**Fra:** Furnes Ståle <staale.furnes@vegvesen.no>  
**Sendt:** 5. februar 2018 13:02  
**Til:** Ingrid Raniseth  
**Kopi:** Løtveit Hege; Tonheim Marius  
**Emne:** SV: Kulvert Flatøy

**Emne:** Kulvert Flatøy

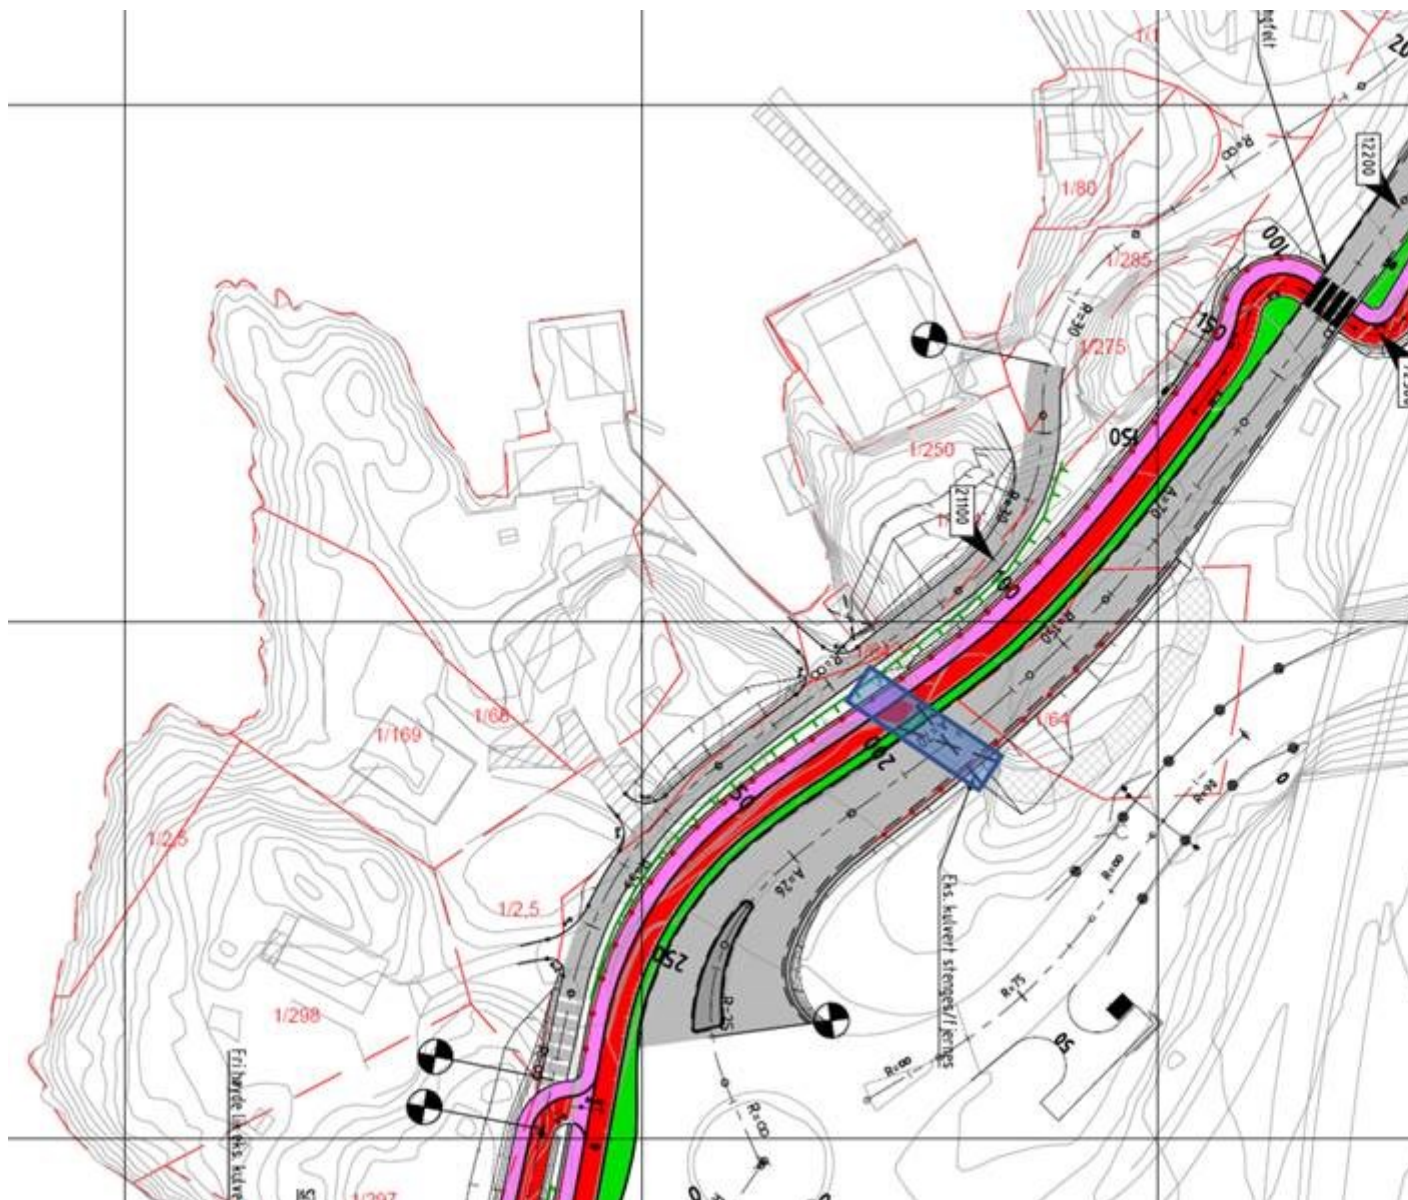
Tenker du en løsning hvor noe av det sørligste pari av tilkomstvegen, som er markert grå, utelates og at man i stedet bruker kulverten? Men du tenker da kanskje ikke også at nytt regulert g/s tilbud skal gå gjennom kulverten?

Når det gjeld tilkomst til 1/68, 1/298 og 1/327, er den einaste moglegheita å sanere dagens kulvert? Gs-vegen kan òg brukas som tilkomstveg for eit lite antall bustader, eller kva er krava her?

Vi har tidligere sett på dette. Man kan nok beholde kulverten, men flere forhold taler for å fjerne den. Dagens atkomstveg og kulvert har smal og krapp kurvatur. Det fører til at det er vanskelig fremkommelighet her, spesielt for større kjøretøy. På bakgrunn av dette har beboerne selv foreslått at det bør etableres tilkomst til eiendommene utenom eksisterende kulvert.

Marius har forsøkt å illustrere en eventuell forlengelse av eksisterende kulvert. Forholdene blir nok ikke bedre av dette.

Vi foreslår at det reguleres som foreslått og at man ev. seinere, under prosjekteringen (full utbygging), ev. kan vurdere løsning med forlenget kulvert.
